変更対象製品：CP2500 Series 全製品（特注製品を含む）

変更内容

変更箇所詳細

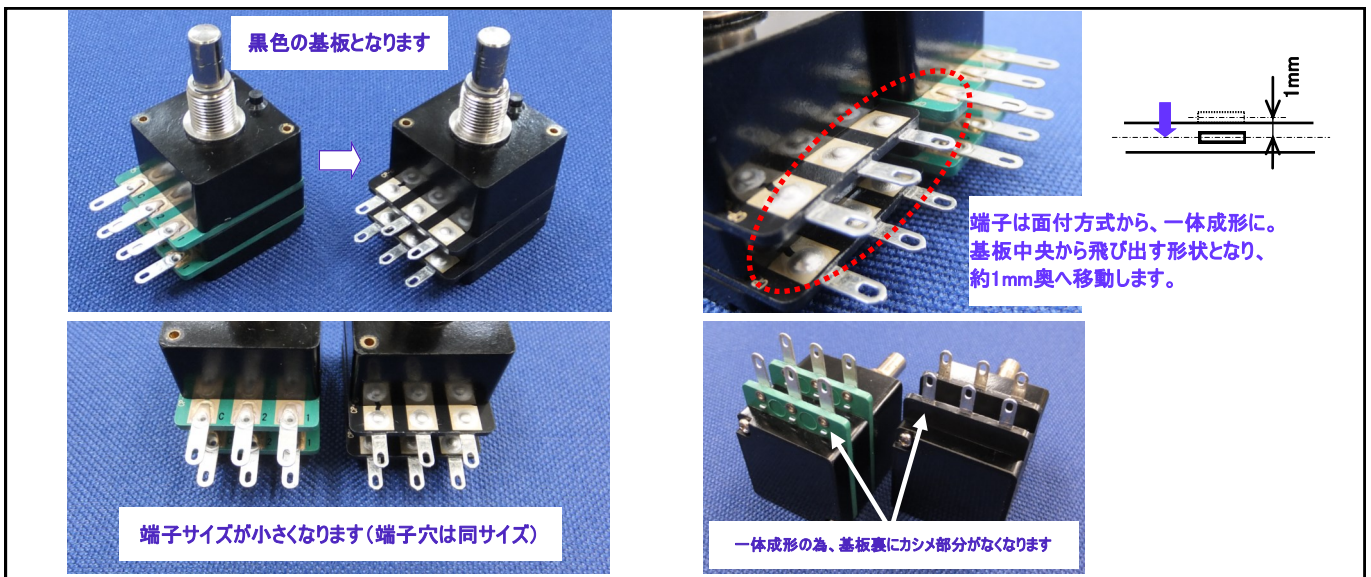
- 変更対象製品抵抗基板に使用されている樹脂が変更（緑→黒）となります。（変更箇所詳細参照）

- ご使用に際し、電気的仕様は変更ありません。
- 端子が一体成形（インサートモールド）仕様に変更となる為、端子位置が約1mm移動します。
- 5段以上・特殊製品において、外形寸法が僅かに短くなります（購入の際は最新のデータをご確認ください）。
- 端子サイズが小さく（長さ7.5mm→6mm、幅3mm→2.5mm）なります。
